**Avis délibéré de la mission régionale d'autorité environnementale
sur l'extension d'un site industriel par ajout d'une activité de pro-
duction de blocs de graphite synthétique, par la société Tokai
Cobex Savoie, à Vénissieux (69)**

Avis n° 2025-ARA-AP-1866

Avis délibéré le 26 mai 2025

Figure 3: évolution des concentrations en arsenic et cartographie du sens d'écoulement de la nappe

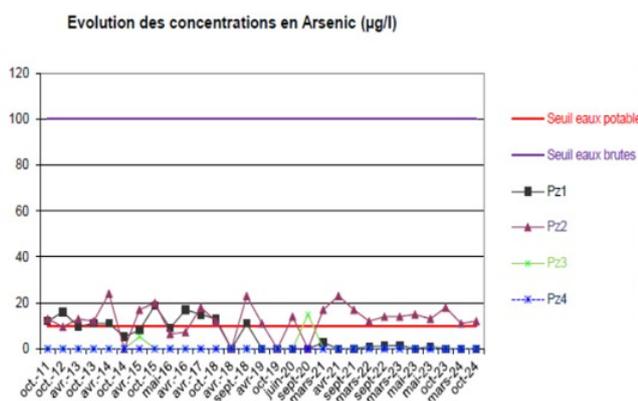
Quatre piézomètres sont présents sur le site et permettent de réaliser un suivi annuel de la qualité de l'eau de la nappe de l'est lyonnais. Les résultats de la campagne de 2021 indiquent que l'écoulement souterrain est globalement orienté vers le nord-ouest, conformément au sens d'écoulement de la nappe et au sens précédemment observé, que certains polluants sont présents dans la nappe en particulier des composés organo-halogénés volatils (COHV), des hydrocarbures aromatiques polycycliques (HAP) et du nickel, sans que ces derniers ne dépassent les valeurs réglementaires, et enfin que de l'arsenic est présent au droit d'un piézomètre avec une concentration supérieure aux valeurs réglementaires pour l'eau potable. Concernant l'arsenic le dossier analyse ensuite l'historique de la concentration en arsenic sur plusieurs années ainsi que les concentrations relevées dans les piézomètres du site voisin ex-Savoie Réfractaires dont certains sont en amont hydraulique du site de Tokai Cobex Savoie, et il conclut que la source de la pollution en arsenic est probablement à l'amont du site. Cependant, avant septembre 2020, la teneur en arsenic oscille autour du seuil relatif aux eaux potables puis le dépasse systématiquement depuis cette date au niveau du piézomètre PZ2, tandis que le PZ1 n'observe plus de dépassement.

L'Autorité environnementale recommande de mieux expliciter le fonctionnement de la nappe et des piézomètres au regard des observations d'évolutions différenciées des PZ1 et PZ2 ainsi que des résultats des piézomètres du site voisin.
